**核燃料物質使用変更許可申請について  
(令04原機(サ保)138、令和5年3月13日申請)  
環境センター施設**

日本原子力研究開発機構  
核燃料サイクル工学研究所  
環境技術開発センター

令和5年4月25日

図9-1-5 J棟管理区域給排気系統図

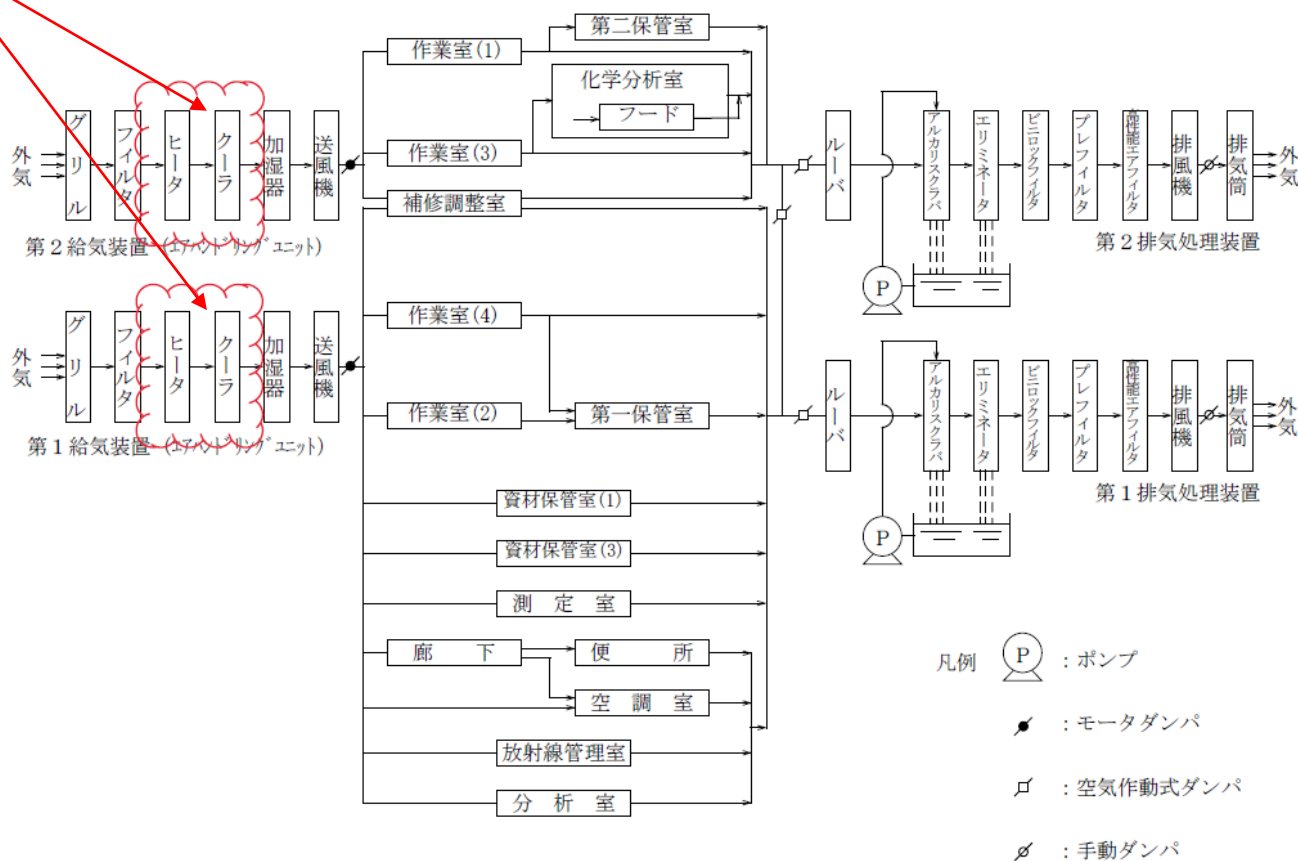
- ・ 「図9-1-5 J棟管理区域給排気系統図」に記載されているクーラとヒータの位置について、実際の設置位置関係に合わせた順番に記載を修正する。

# 変更内容 ②給気装置におけるクーラとヒータの記載順の修正

「クーラ→ヒータ」を「ヒータ→クーラ」の記載順に修正

図9-1-3 東海事業所第2ウラン貯蔵庫管理区域給排気系統図

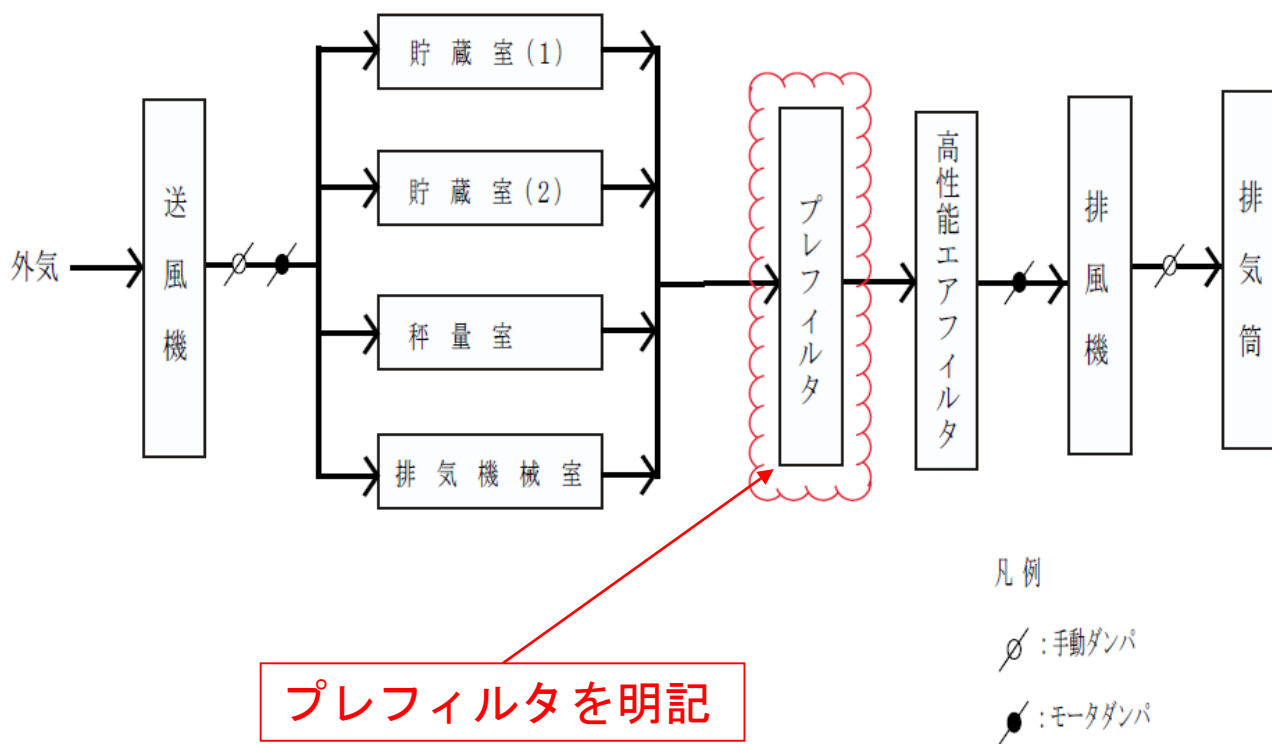
- ・ プレフィルタは高性能エアフィルタの高寿命化を意図した除塵フィルタであり、環境影響評価等に寄与していないものの、給排気系統に接続されているため、当廃止措置技術課が所掌するJ棟及びL棟との横並びを図り、「図9-1-3 東海事業所第2ウラン貯蔵庫管理区域給排気系統図」に記載する。

# 変更内容 ①プレフィルタの明確化

図9-1-3 管理区域給排気系フローシート

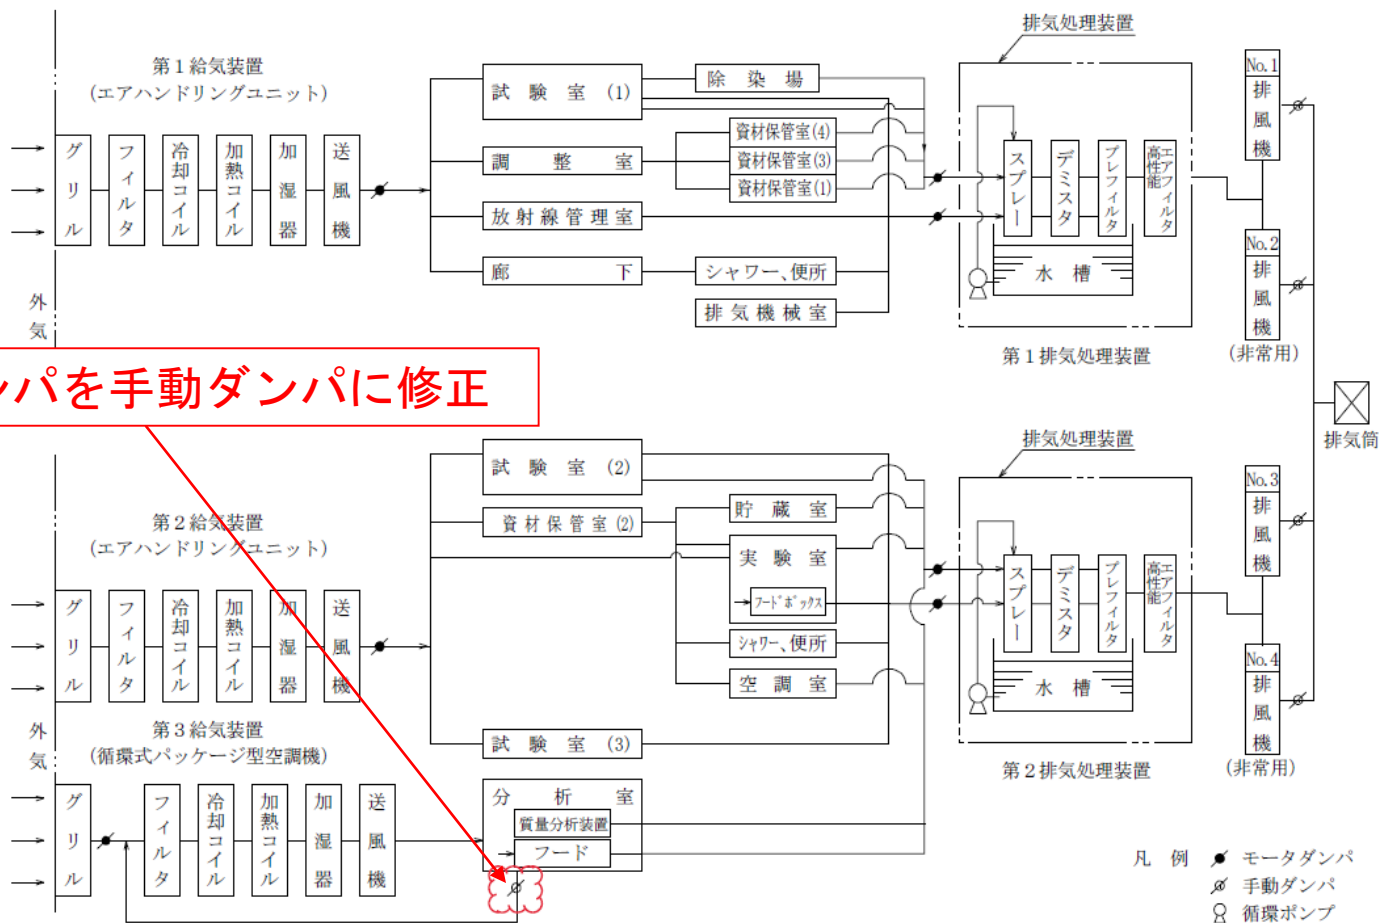
- ・ 「図9-1-3 管理区域給排気系フローシート」に記載されている第3給気装置循環ラインの既設ダンパについて、モータダンパから手動ダンパに記載を修正する。

# 変更内容 ①第3給気装置循環ラインにおけるダンパの種類修正

モータダンパを手動ダンパに修正

図9-1-4 管理区域換排気系統図

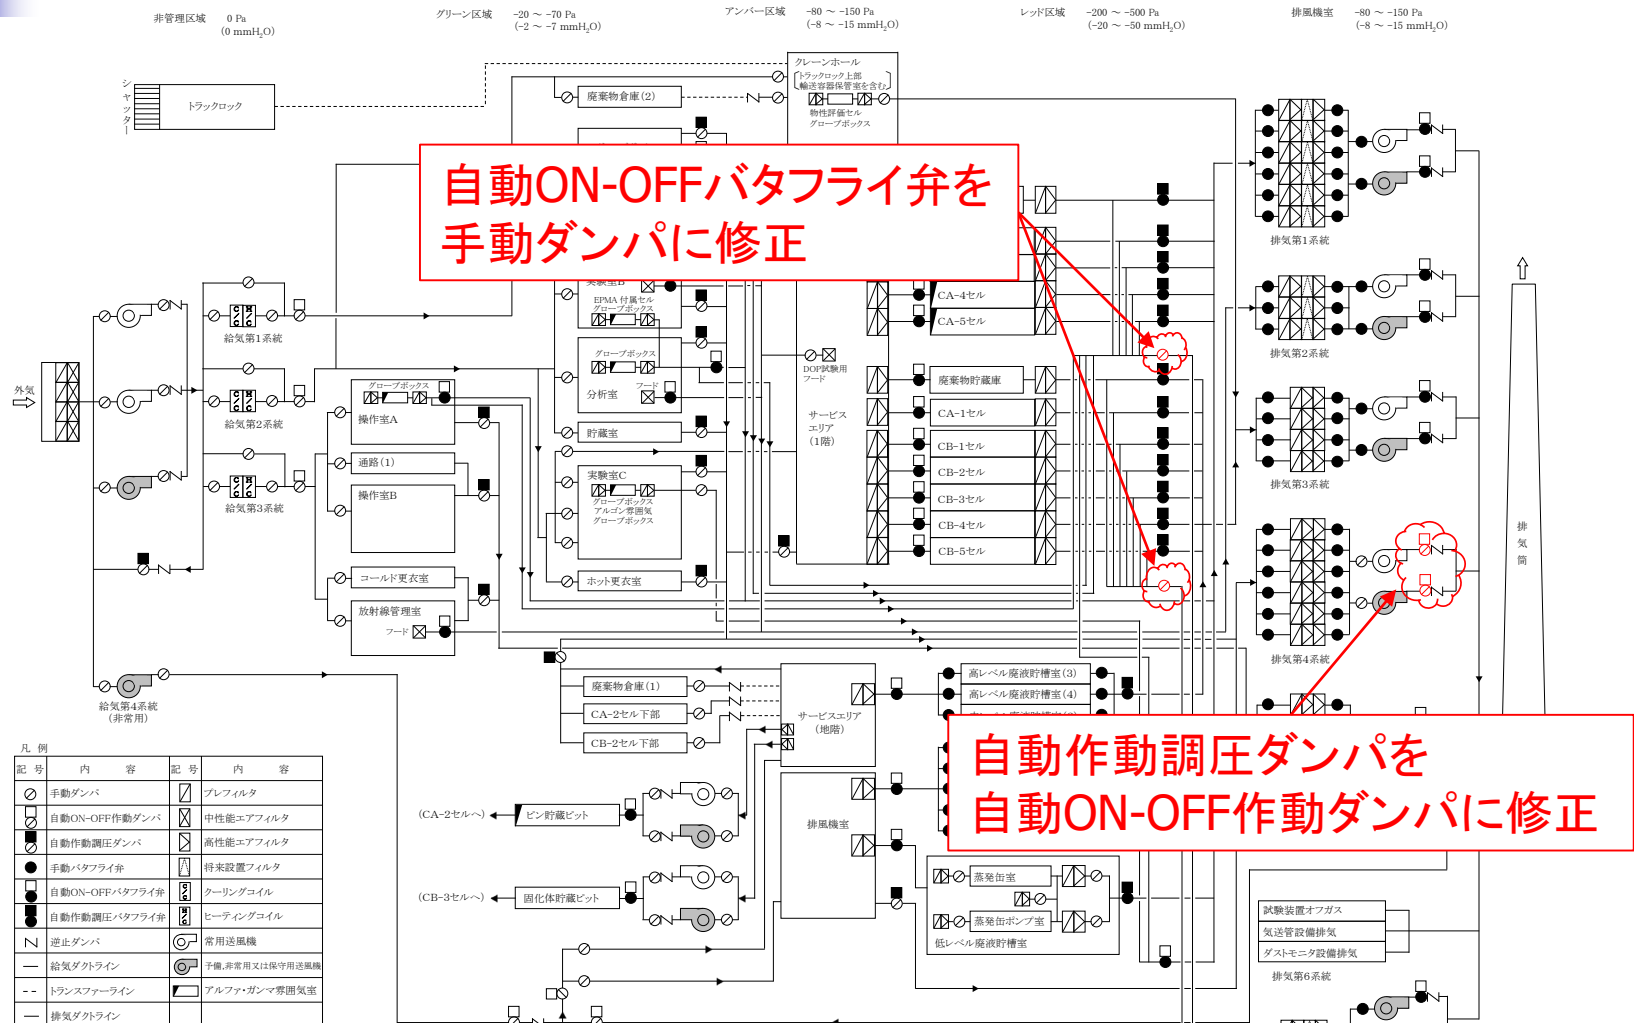
- ✓ 本文図面 図9-1-4 管理区域換排気系統図について、自動作動調圧ダンパの一部を自動ON-OFF作動ダンパに、自動ON-OFFバタフライ弁の一部を手動ダンパに変更。

# 変更内容 ① 排気系統の齟齬の修正

図9-2-3 廃液システム図

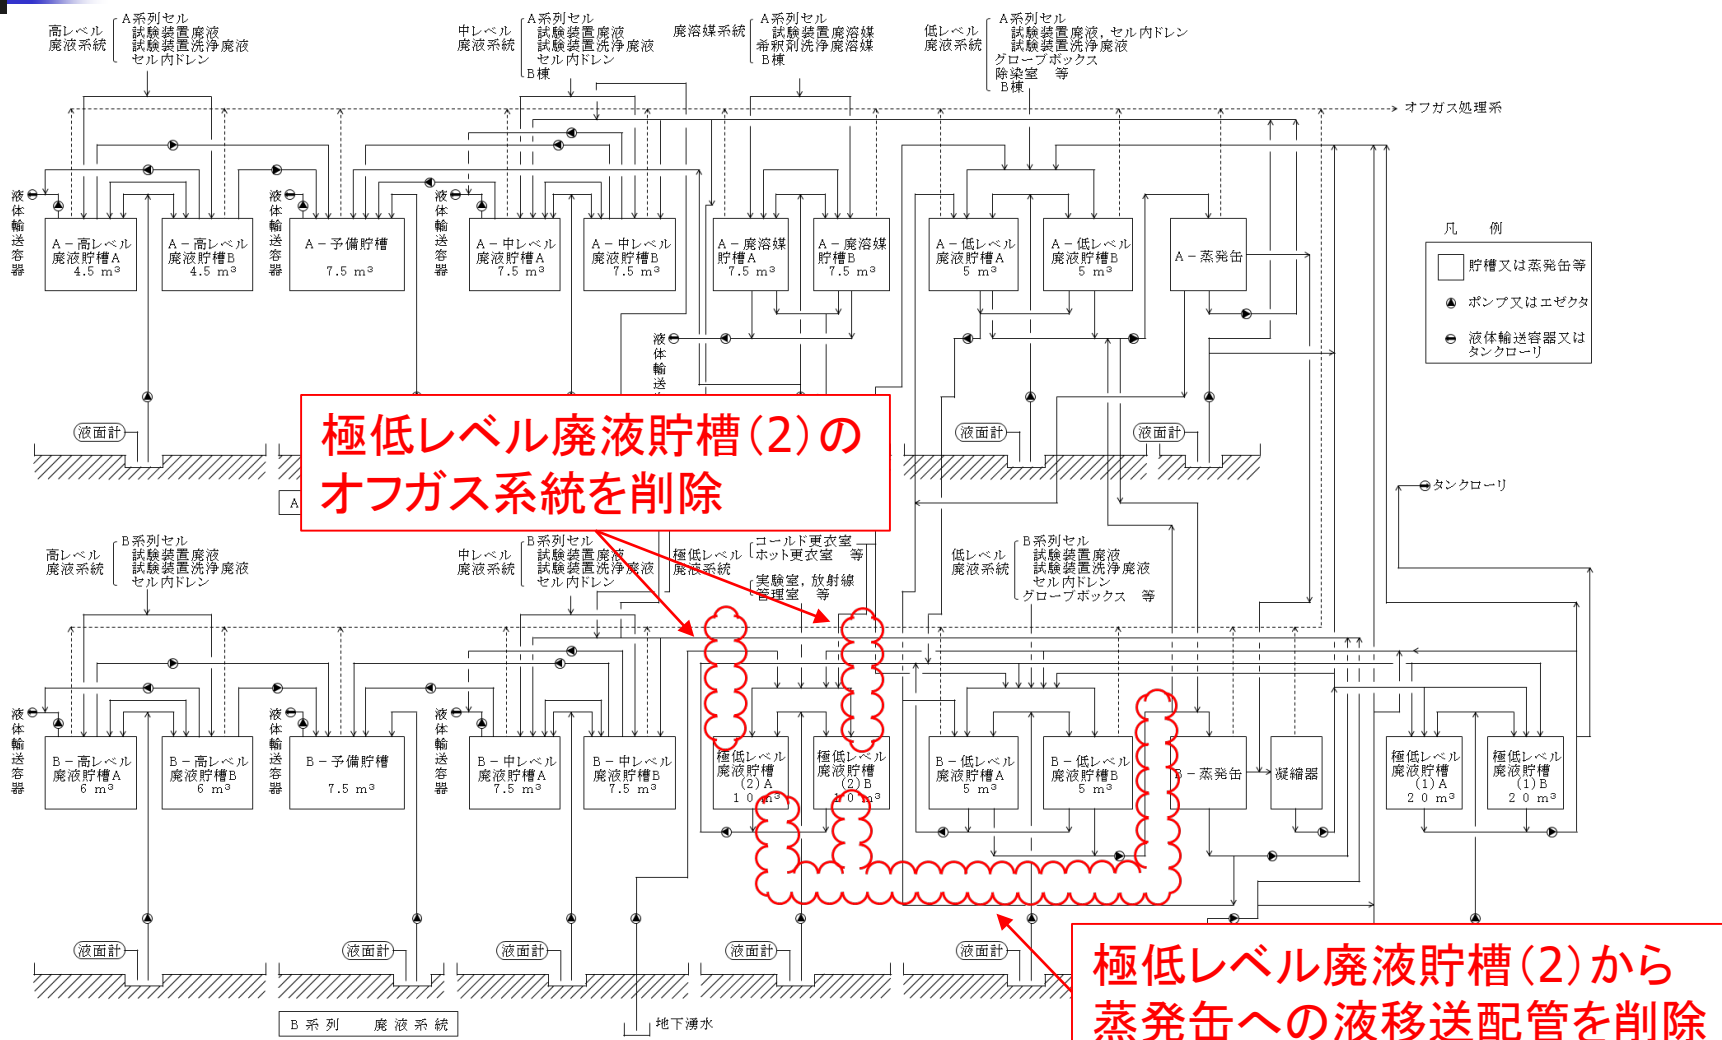
- ✓ 本文図面 図9-2-3 廃液系統図について、一部配管ルート~~の修正、削除~~。
- ✓ 添付書類1 [22]廃棄施設 2.2.4 極低レベル廃液及び図22.1 中レベル、低レベル、極低レベル廃液の相互関係について、放射能濃度が基準値以上の廃液を蒸発缶に戻す際、低レベル廃液貯槽を経由するよう変更。

# 変更内容 ② 廃液システムの齟齬の修正(1/3)

図22.1 中レベル, 低レベル, 極低レベル廃液の相互関係

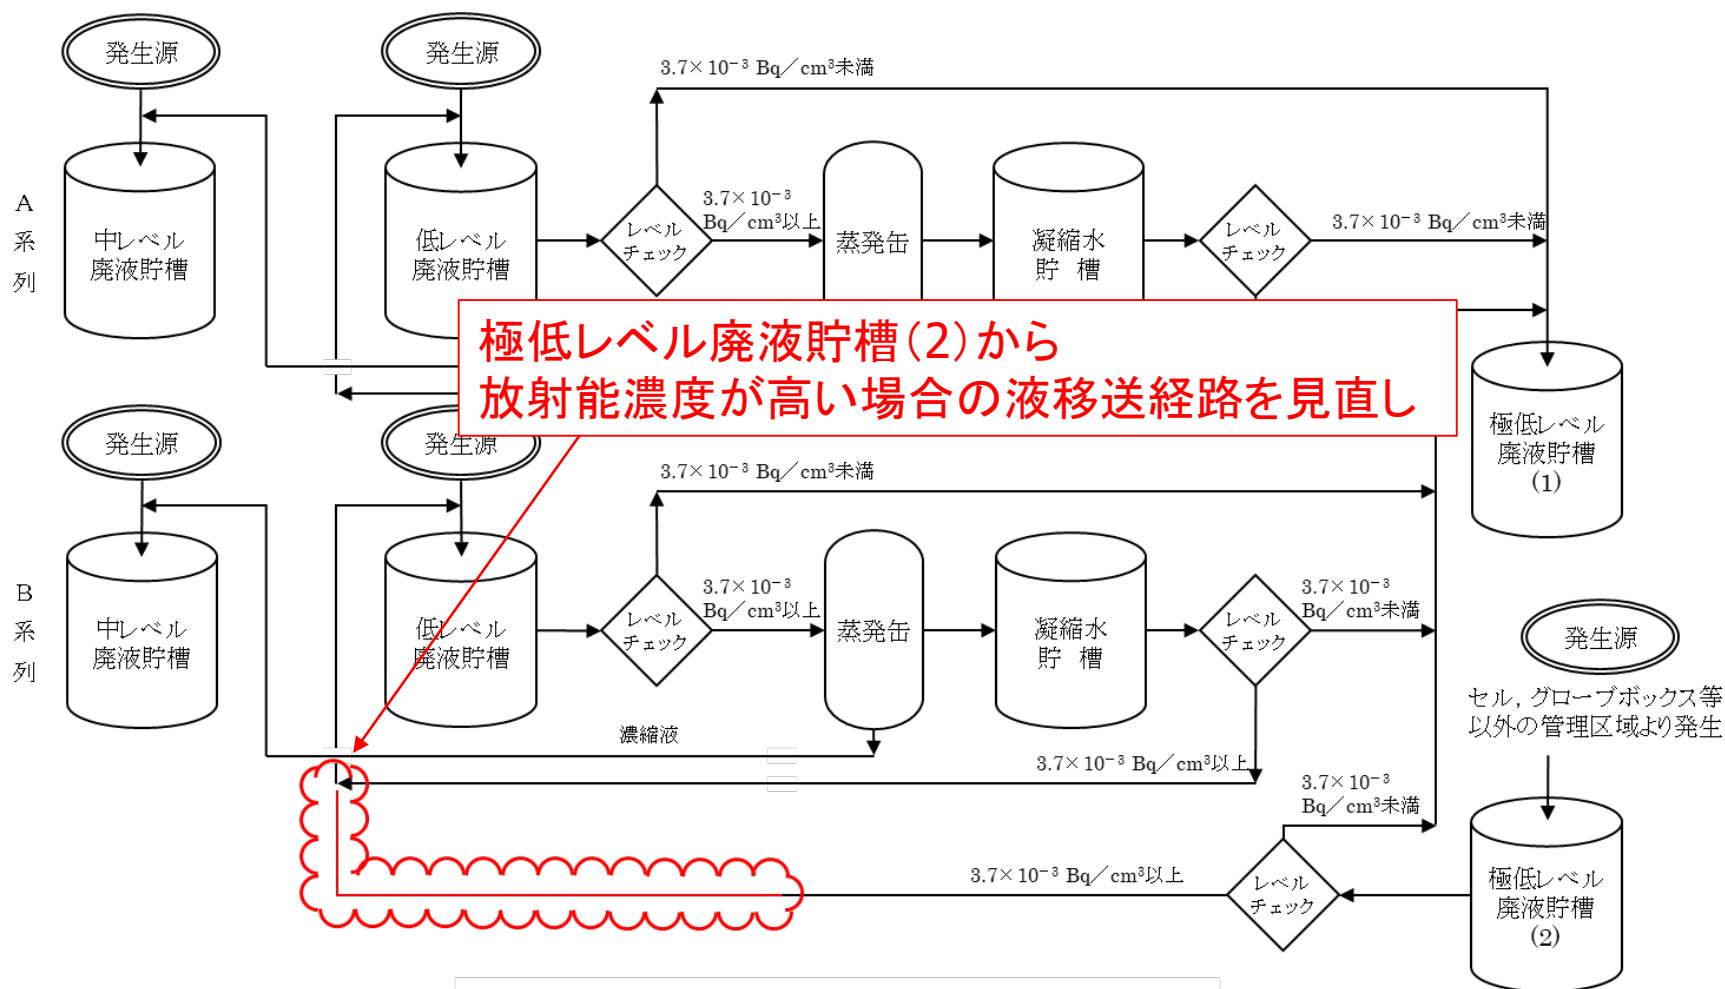
なお、極低レベル液貯槽(2)に一時貯蔵された廃液は放射能濃度を確認の上、極低レベル廃液貯槽(1)へ移送する。もしも、放射能濃度が $3.7 \times 10^{-3} \text{ Bq/cm}^3$  を上回るよ  
うな場合はB系列の蒸発缶へ戻し、既述の操作を行う。

なお、極低レベル液貯槽(2)に一時貯蔵された廃液は放射能濃度を確認の上、極低レベル廃液貯槽(1)へ移送する。もしも、放射能濃度が $3.7 \times 10^{-3} \text{ Bq/cm}^3$  以上の場  
合はB系列の低レベル廃液貯槽を経て、蒸発缶へ戻し、既述の操作を行う。
